図面でチェック回答事例
<注意事項あり>
コロナRO-2218Rの場合

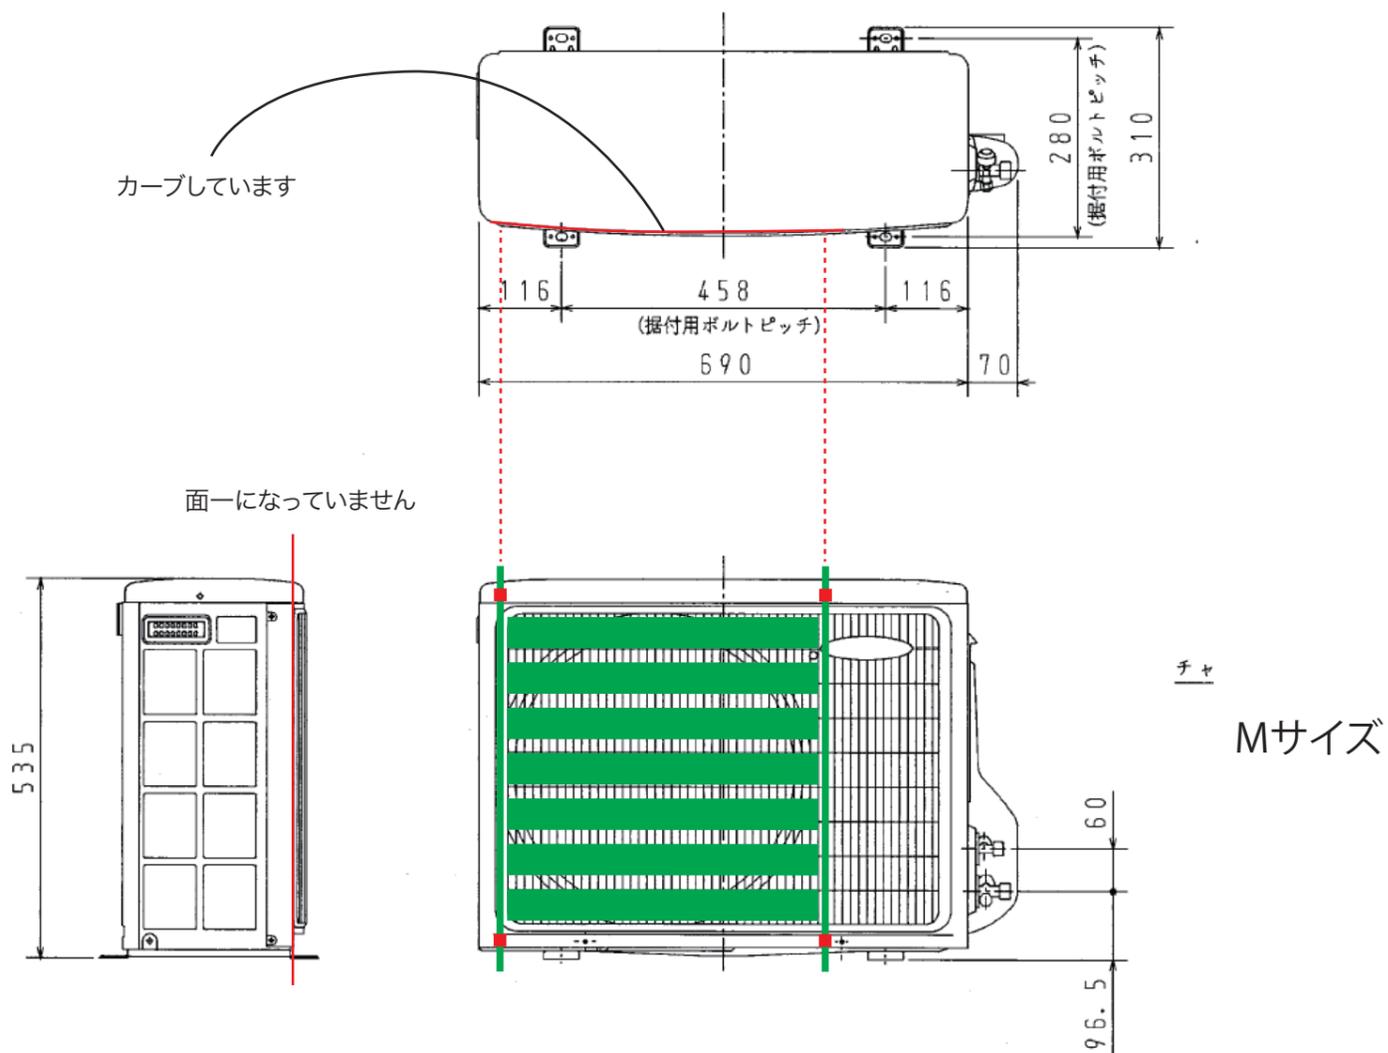
サイズ上はMサイズが適合しますが、前面がカーブしています事と、
固定台座貼り付け位置の上下が面一になっていない事から、
粘着強度が確保できず、本品の設置には不向きな室外機です。
